**ODBORNÉ STANOVISKO**  
**z hlediska bezpečnosti pro volně žijící ptáky**

**Předmět odborného stanoviska**  
Konzola PAŘÁT III-K-JB kat.č. 786-00 + neodpínaný kabelový svod

**Výrobce**  
ENERGETIKA SERVIS s.r.o.  
Křížkova 1690, 37001 České Budějovice

ENERGETIKA SERVIS s.r.o.	Příjat:
Křížková 1690, 370 01 č. Budějovice	Datum: 10.10.2011
Název:	Kadlec F.
Konzola PAŘÁT-III-K-JB kat.č. 786-00	Matriční číslo: NENÍ
+ NEODPÍNANÝ KABEL. SVOD	číslo výkresu: příloha č. 12
Skupina:	Složené podpěrné body

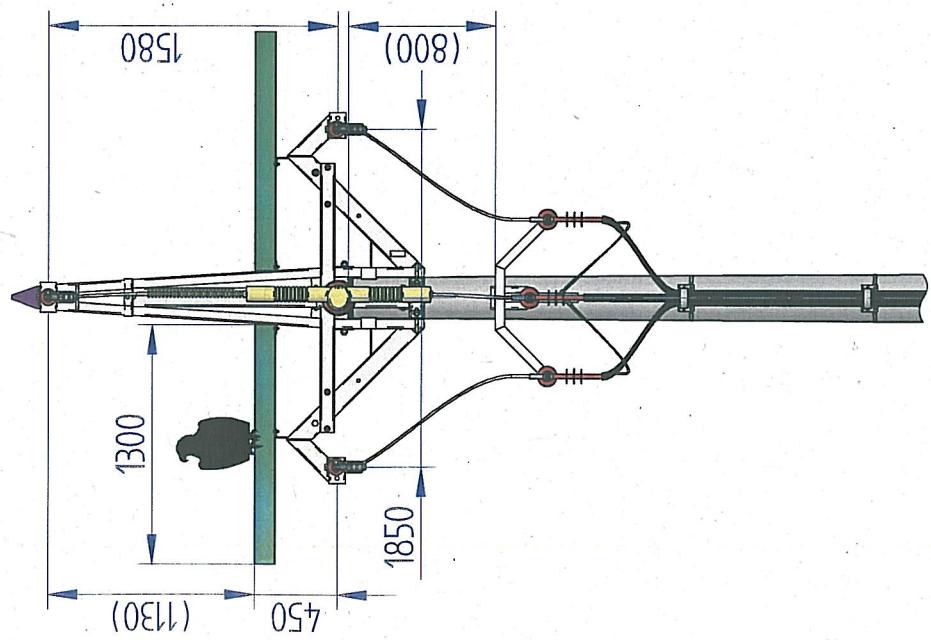
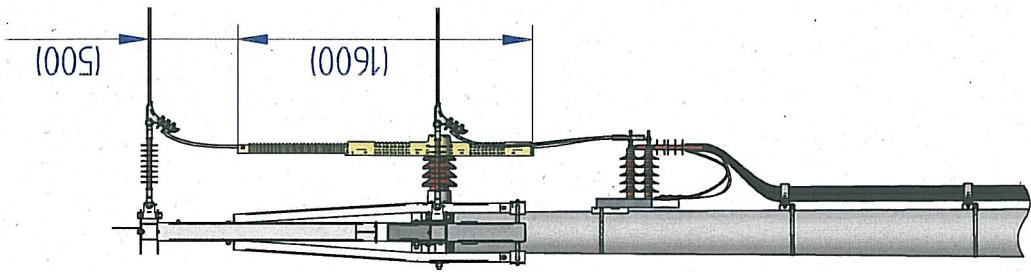
Konzola PAŘÁT III-K-JB kat.č. 786-00 s neodpínaným svodem je konstruována tak, že ptáci mohou dosedat pouze na speciální dosedací prvek z izolačního materiálu. Tento prvek nabízí ptákům dostatečně dlouhou a vhodně umístěnou plochu z izolačního materiálu, která umožňuje bezpečné dosednutí ptáků všech velikostních kategorií. Pro ptáky sedící na dosedacím prvku nehrozí riziko úrazu kontaktem s vodičem, ani prostřednictvím trusu. Pokud by došlo tímto způsobem k propojení vodiče s tělem ptáka, k úrazu nemůže dojít, protože pták se nedotýká uzemněné části konzoly (dostatečné izolační schopnosti dosedacího prvku za sucha a za deště jsou doložené zkušebním protokolem č. 9596/11). Při příletu či odletu většího ptáka by teoreticky mohlo dojít k propojení krajního vodiče se svislým svodem středního vodiče. Ten je však opatřen izolačním krytem, který riziko úrazu v důsledku propojení sousedních vodičů křídly ptáka vylučuje. Použití izolačního krytu by mělo být zároveň spolehlivou prevencí úrazu při pokusu ptáků o dosednutí v místě připevnění středového horizontálního izolátoru. Taktéž konzola izolátorů kabelového svodu je navržena se skosenými rameny, aby ptáci neměli možnost na ní dosednout a přiblížit se tak ke svislému svodu vodičů. Dalším potenciálně nebezpečným místem je vrchol středního ramene konzoly, který je ale také vybaven zábranou proti dosednutí ptáků. Vzhledem k tomu, že ptáci mají k dispozici optimálně umístěný dosedací prvek, je pravděpodobné, že se na zabezpečená místa nebudou pokoušet dosedat.

Snaha o zajištění ochrany ptáků na vedení vysokého napětí vychází ze zákonů č. 458/2000 Sb., v platném znění a zákona č. 114/1992 Sb., v platném znění. AOPK ČR byla Ministerstvem životního prostředí pověřena k provádění hodnocení výrobků a zařízení využívaných v distribuční síti z hlediska bezpečnosti pro volně žijící ptáky. Na základě současného poznání AOPK ČR souhlasí s instalací Konzoly pařát PAŘÁT III-K-JB kat.č. 786-00 s neodpínaným kabelovým svodem do distribučního zařízení. Navržené řešení lze považovat pro ptáky za mnohem bezpečnější, než ponechání konzoly bez bezpečné dosedací plochy a ochranných prvků. Předložený návrh považuje AOPK ČR za

posun v zajištění ochrany ptáků na sloupech VN. Vzhledem k tomu, že se jedná o nový typ konzoly, bude jejich účinnost dále v provozu průběžně sledována a v případě potřeby bude doporučena úprava řešení. Výše uvedené předpoklady jsou platné pouze za podmínek existence a funkčnosti všech navržených prvků. Garanci kvality použitých materiálů a montážních postupů zajišťuje výrobce. Za správnost instalace odpovídá dodavatel stavby a příslušná energetická společnost.
